黄石万达公馆二期项目规划及建筑设计方案调整批前公示

黄石万达公馆二期项目规划及建筑设计方案调整批前公示

六、调整后日照分析图

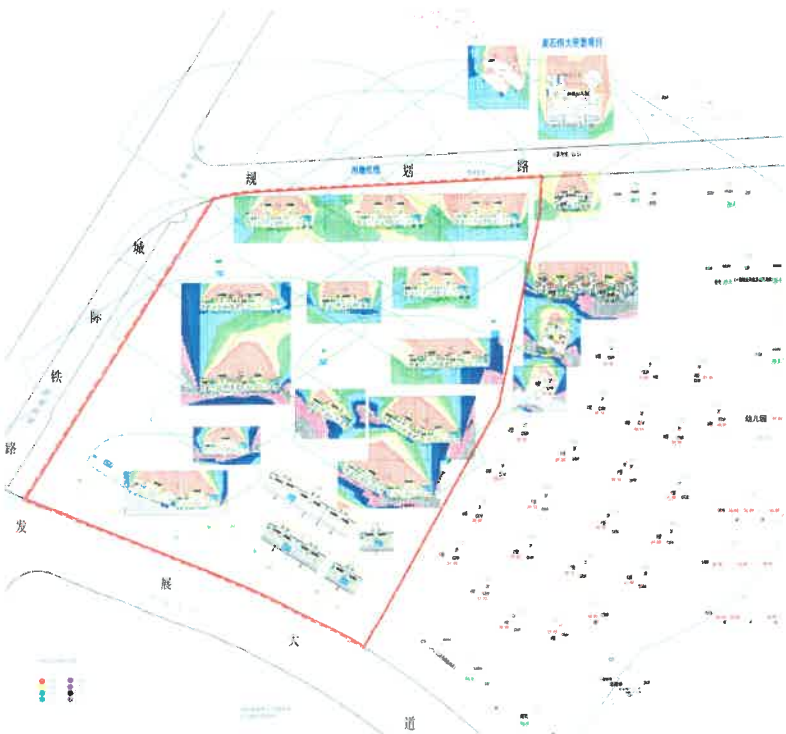
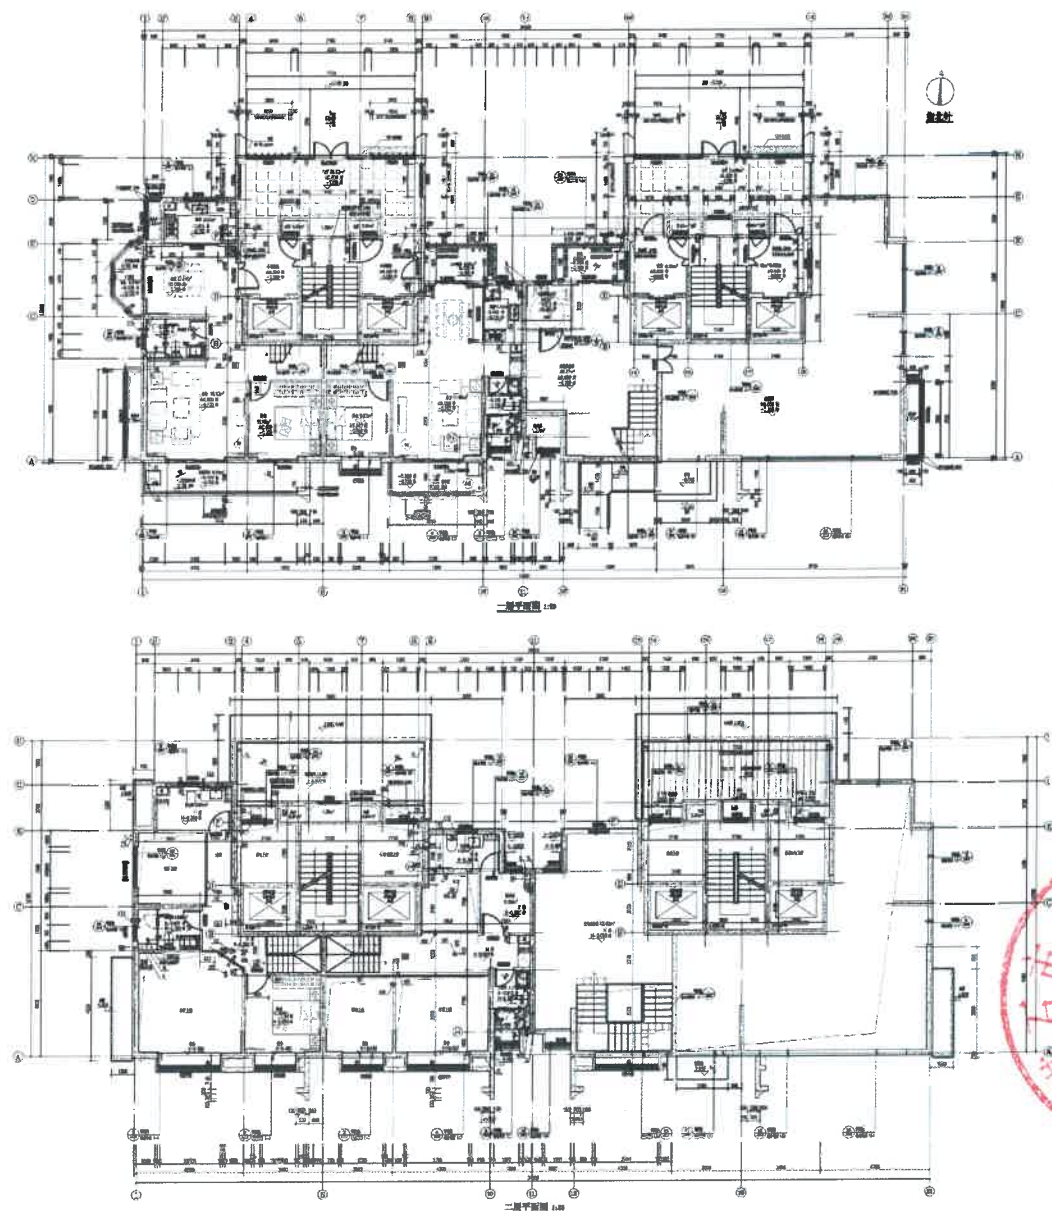
本项目为万达公馆二期项目，地块内有规划建筑1#~27#楼。该规划地块建设前已有建筑5#~6#、9#~10#楼。

该项目拟建建筑建设后，地块内已建建筑5#~6#、9#~10#，以及周边现状建筑的日照影响满足国家相关日照规范要求；幼儿园活动场地总面积为1079㎡，其中621㎡满足冬至日3小时日照要求，占活动场地总面积的57.55%。

该项目拟建建筑建设后，地块内7#~8#、11#~21#满足国家相关日照规范要求；地块拟建1#~4#为商业，22#为社区配套，23#~27#为设备房（无日照要求），仅考虑受其影响的各楼栋的影响。

八、调整后20#（改为13#）剖面图(层高3.0M)

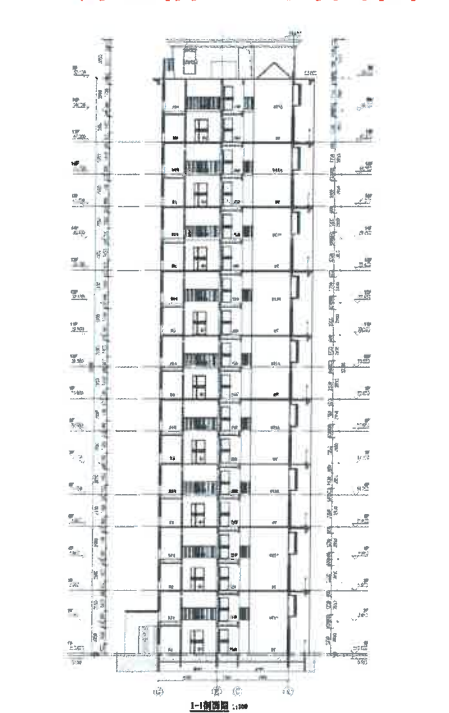
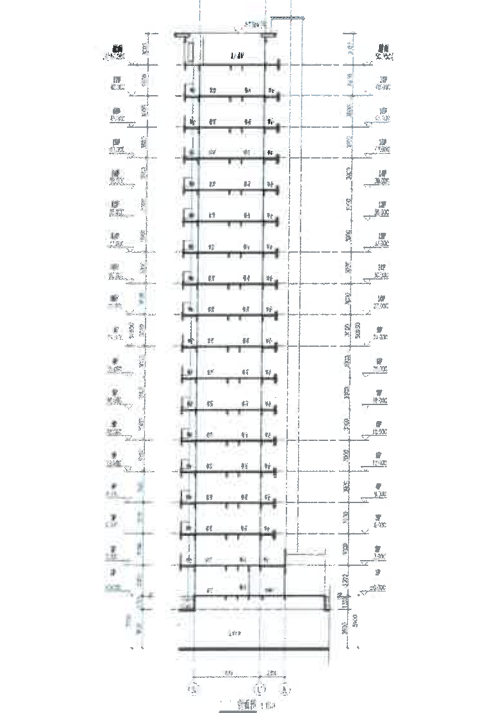
七、调整前20#剖面图(层高2.95M)

八、调整后21#（改为16#）剖面图(层高3.0M)

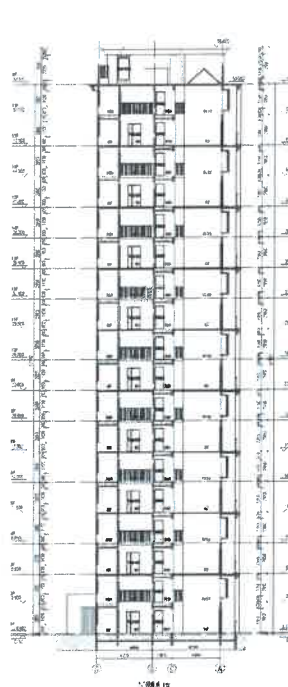
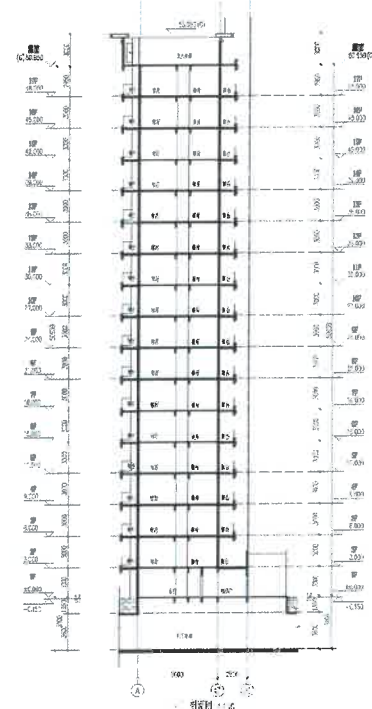
七、调整前21#剖面图(层高2.95M)
